**INFRASTRUTTURE FERROVIARIE STRATEGICHE DEFINITE DALLA LEGGE
OBIETTIVO N. 443/01
LINEA AV/AC TORINO – VENEZIA Tratta VERONA – PADOVA
Lotto funzionale Verona – Bivio Vicenza
PROGETTO**

SC01 - Relazione di confronto P.D. / P.E.

Figura 1 – Punti di indagine realizzati nella fase di Progetto Definitivo.

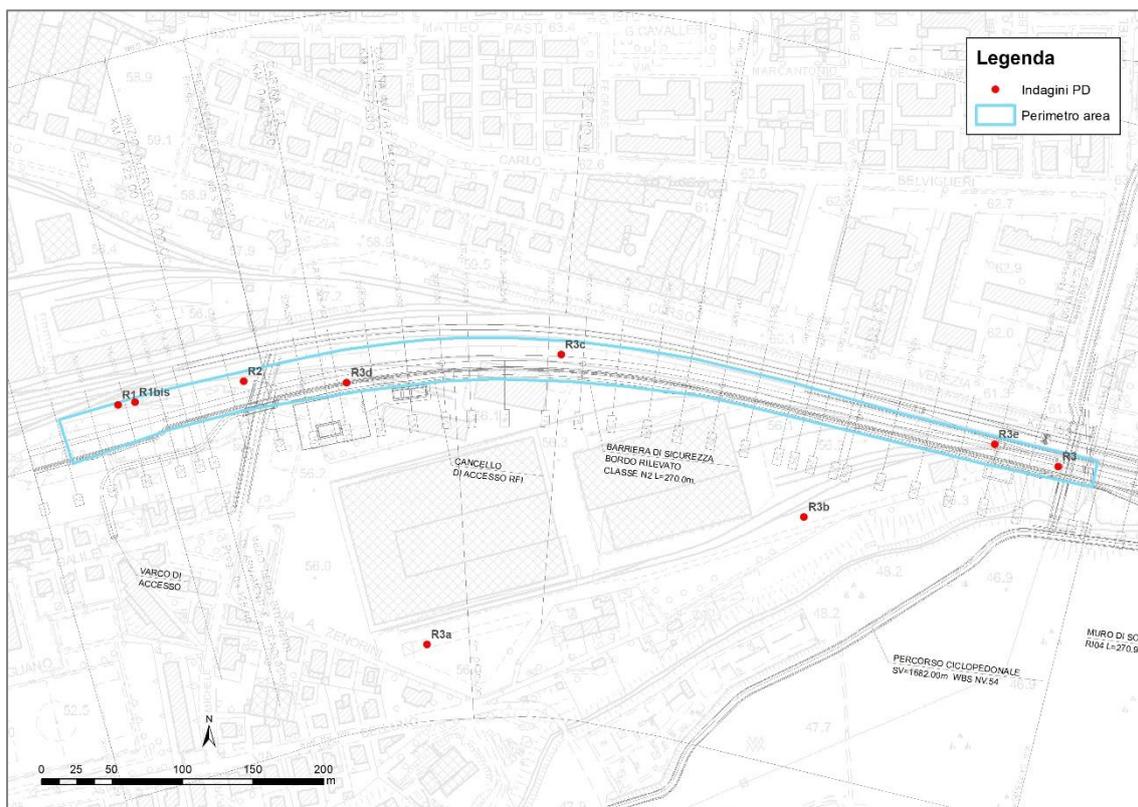
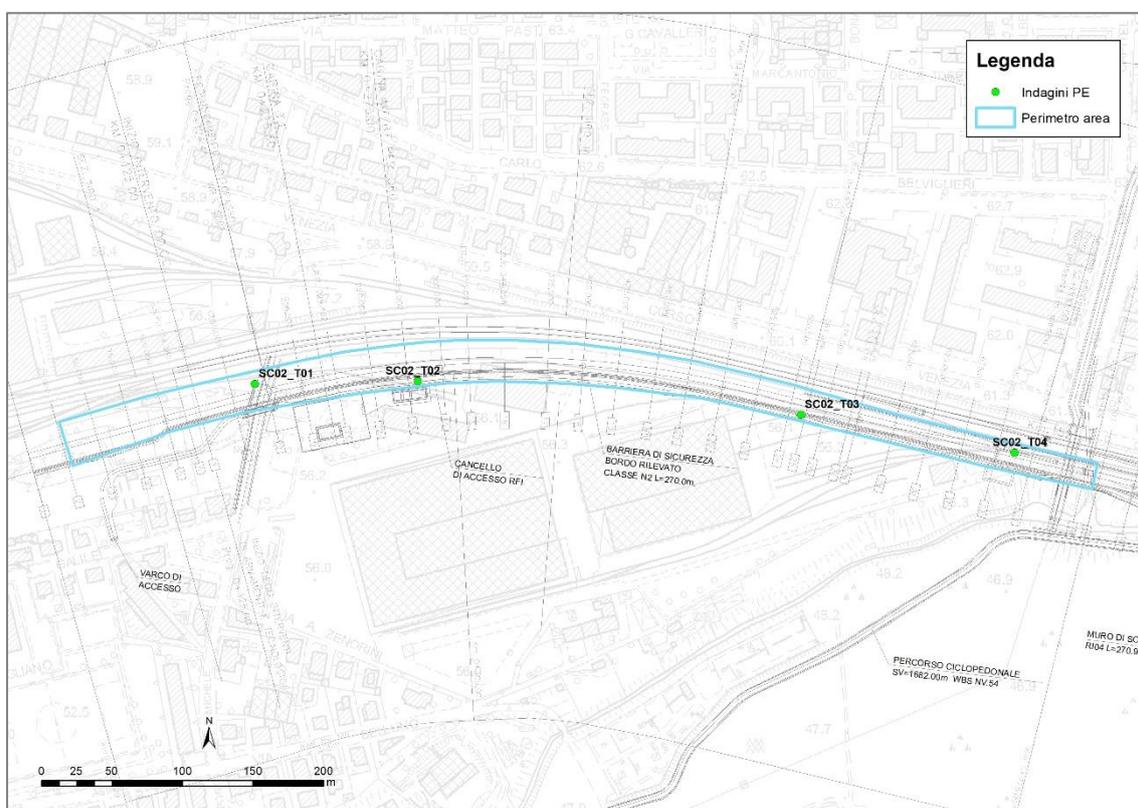
- Nella fase di Progetto Definitivo sono stati realizzati 8 punti di indagine, con il prelievo totale di 21 campioni, prelevati a profondità comprese tra 0 m e 5 m dal p.c. Con il Progetto Esecutivo sono stati realizzati quattro punti di indagine, con il prelievo e analisi di 10 campioni, prelevati tra profondità comprese tra 0 m e 2,5 m dal p.c. Il totale dei campioni esaminati per il sito risulta pari a 31, prelevati da 12 punti di indagine.

Figura 3 – Perimetrazione dei settori per le procedure di rimozione e smaltimento dei rifiuti.

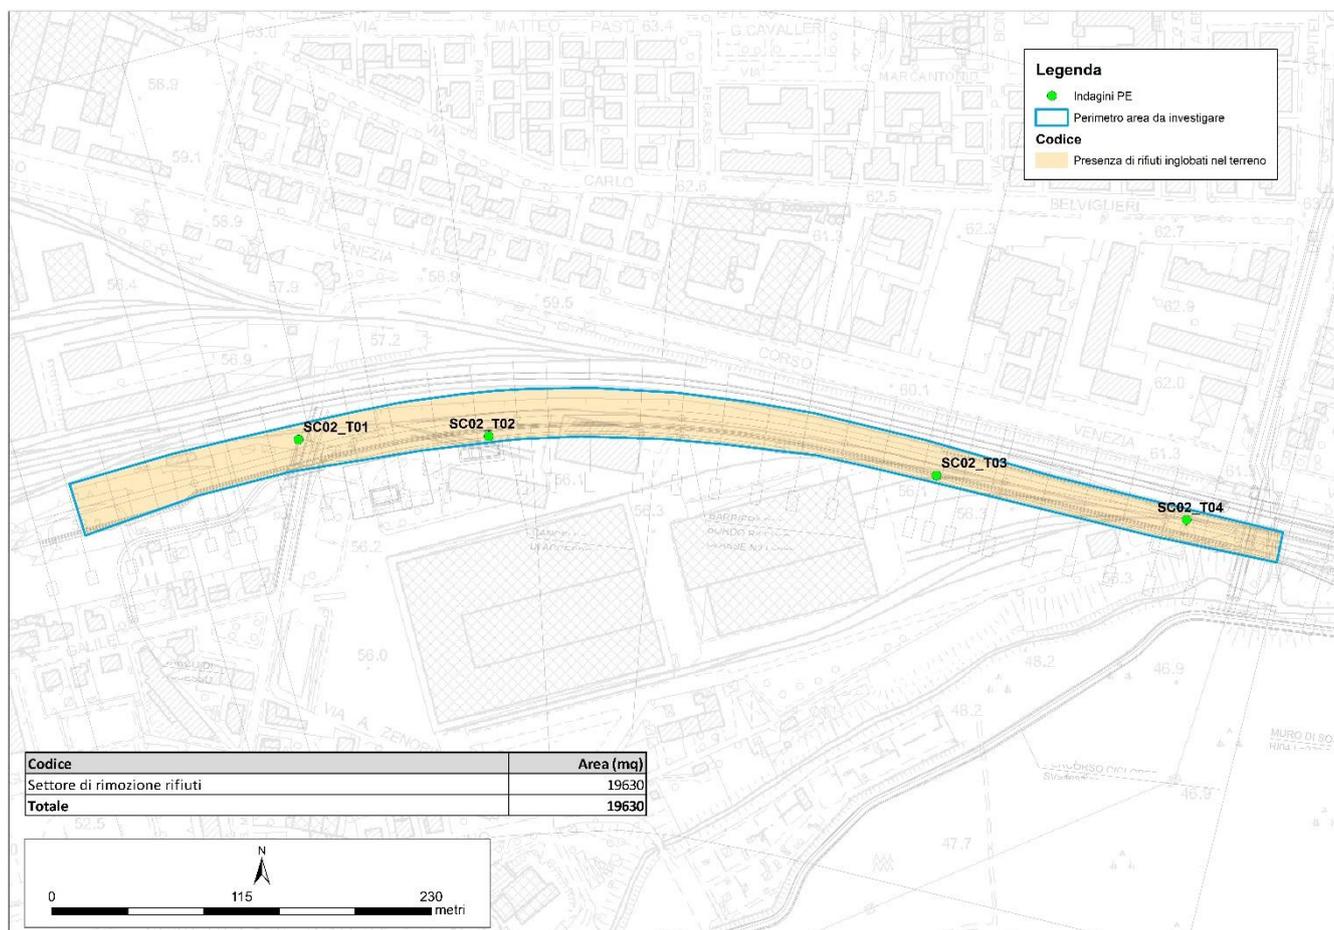
- Per il settore investigato si prevede un intervento di scavo assistito per il primo metro e mezzo di profondità per l'individuazione ed invio ad impianto autorizzato dei rifiuti eventualmente inglobati nel terreno.
